PREFEITURA MUNICIPAL DE PETRÓPOLIS
Secretaria de Administração e de Recursos Humanos.
DELCA
Departamento de Licitações, Compras e Contratos Administrativos.
Comissão Permanente de Licitações – CPL

PREGÃO PRESENCIAL Nº 18/2021:

OBJETO: REGISTRO DE PREÇOS, PARA O PERÍODO DE 12 (DOZE) MESES, PARA EVENTUAL AQUISIÇÃO DE RALOS E TAMPÕES, PARA ATENDER AS NECESSIDADES DA SECRETARIA DE OBRAS, HABITAÇÃO E REGULARIZAÇÃO FUNDIÁRIA, conforme descrito no Anexo I (Termo de Referência), integrante deste Edital.

SOLICITAÇÃO DE ESCLARECIMENTOS FORMULADA POR UMA EMPRESA LICITANTE:

DESCRITIVO
TAMPA: 600
BASE (ARO/TELAR): 700
PASSAGEM LIVRE: 580
ALTURA DO CONJUNTO: 80
MEDIDAS EM MILÍMETROS

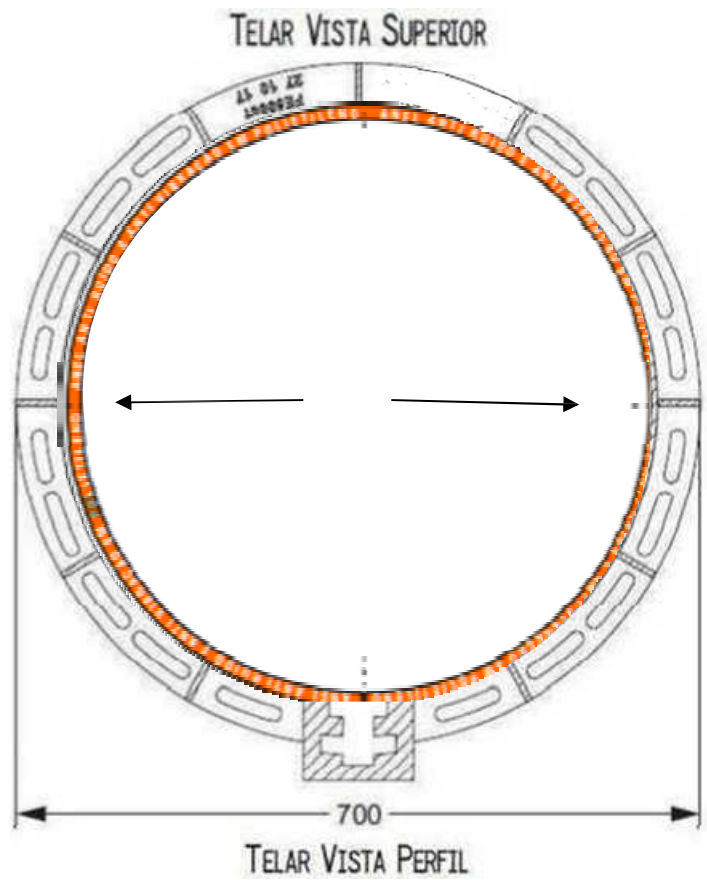
- 1) Gostaríamos de saber, se o DESENHO DO TAMPÃO (VIDE **ANEXO - ...**), atende ao que é solicitado no **ITEM 02** do Edital por V.Sas.?
- 2) Poderiam nos fornecer FOTOS / DESENHOS do referido TAMPÃO em seu almoxarifado?
- 3) O fornecimento do **ITEM 02** será **ÚNICA** ou **PARCELADA**?

Perguntas 1: Informamos que o desenho do tampão no item 02, ATENDE o solicitado.

Perguntas 2: Não possuímos fotos.

Perguntas 3: O TR é registro de preço, logo será fornecimento parcelado.
